COMMISSIONE TECNICA DI VERIFICA DELL'IMPATTO
AMBIENTALE - VIA E VAS

OGGETTO: [ID_VIP: 3318] "Razionalizzazione rete elettrica 220kV città di Torino - cavo interrato a 220kV del nuovo collegamento T.213 "Pianezza-Grugliasco" e dei nuovi tratti delle linee aeree a 220kV in ingresso alla S.E. Pianezza T.216 "Rosone-Pianezza" e T.231 "Piossasco-Pianezza" nei comuni di Pianezza, Rivoli, Collegno e San Gillio nella Città Metropolitana di Torino", Proponente Terna Rete Italia S.p.A.

Richiesta di integrazioni.

Nella seguente figura è riportato il primo intervento valutato dalla commissione

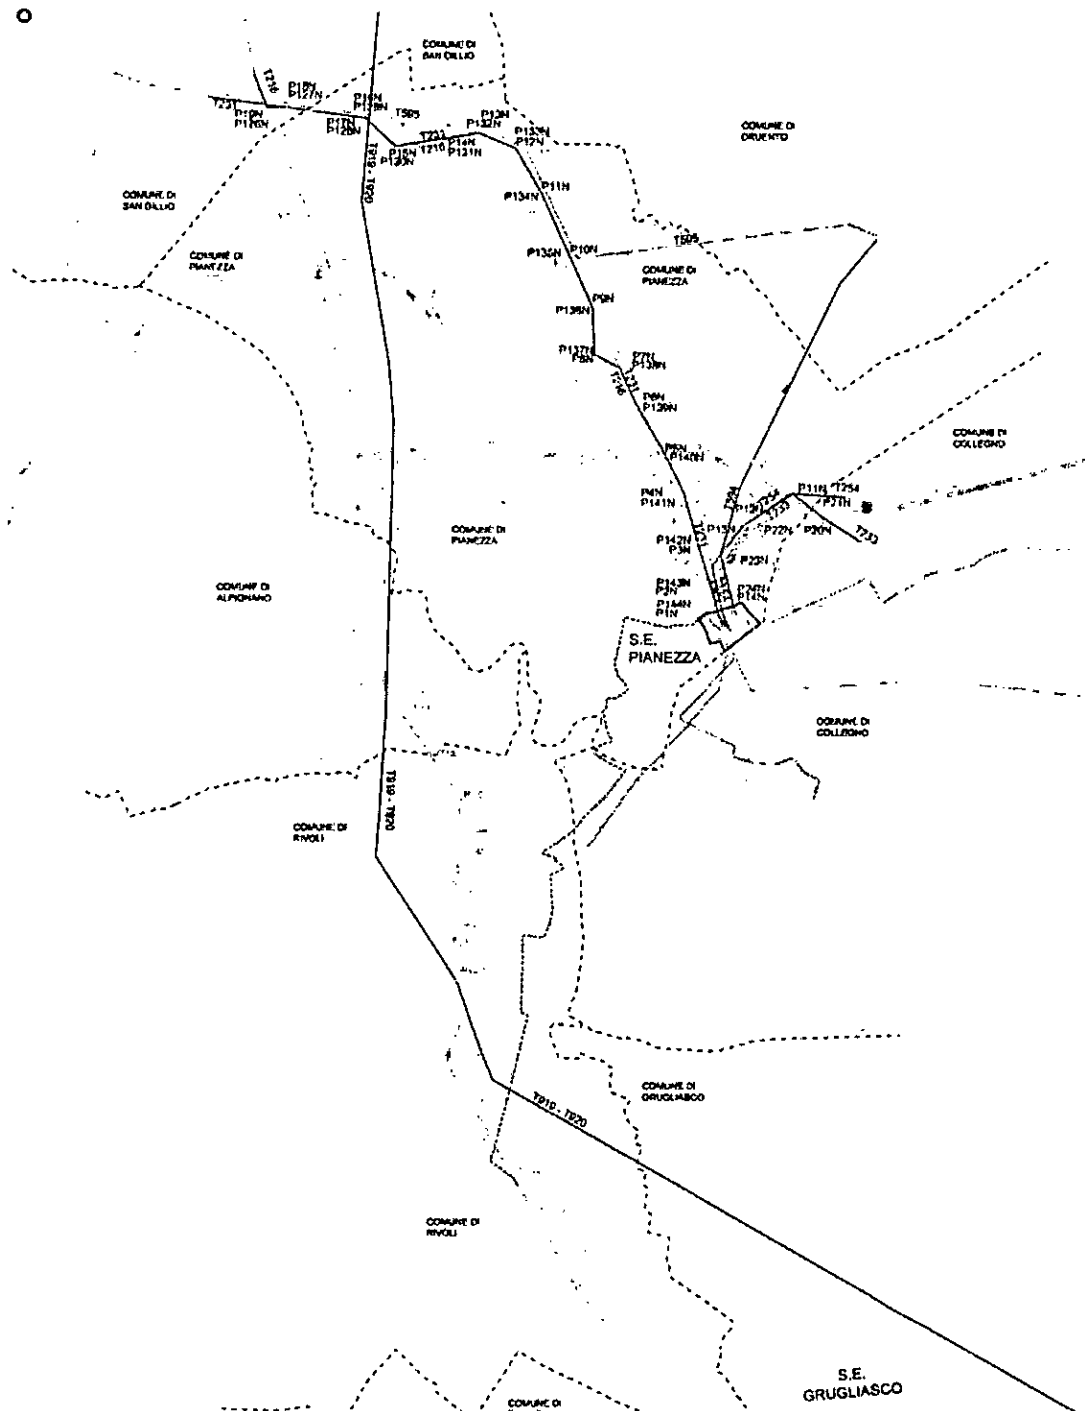
1. nel precedente progetto è stata prevista la realizzazione del sostegno P6N della linea T217: detto sostegno è previsto in dismissione nel nuovo progetto: motivare
2. tra le motivazioni fornite dal proponente alla base della separazione del progetto si riporta "Ciò avrebbe consentito la demolizione della linea T.217 sopracitata nel Parco della Pellerina in

4. In merito alla lunghezza dell'elettrodotto, il precedente progetto prevedeva
- demolizione della tratta DT da P1 a P5;
 - costruzione del sostegno P6N, attestazione della campata DT P6-P6N;

- costruzione con conduttore binato della tratta tra i sostegni P6N e P5N (a partire da questo sostegno la tratta risulta in DT in comune con la linea T.217).

Ne consegue che nel precedente progetto non comprendeva il sostegno P7N e la relativa campata compresa tra P6N e P7N, mentre il Proponente con le integrazioni di settembre 2016 afferma: *Il complessivo di 9,5 km è minore della somma dichiarata dei due interventi in quanto le campate comprese tra i sostegni 5N (linea T.231) e 7N (linea T.231) sono state conteggiate in entrambi i progetti: dettagliare*
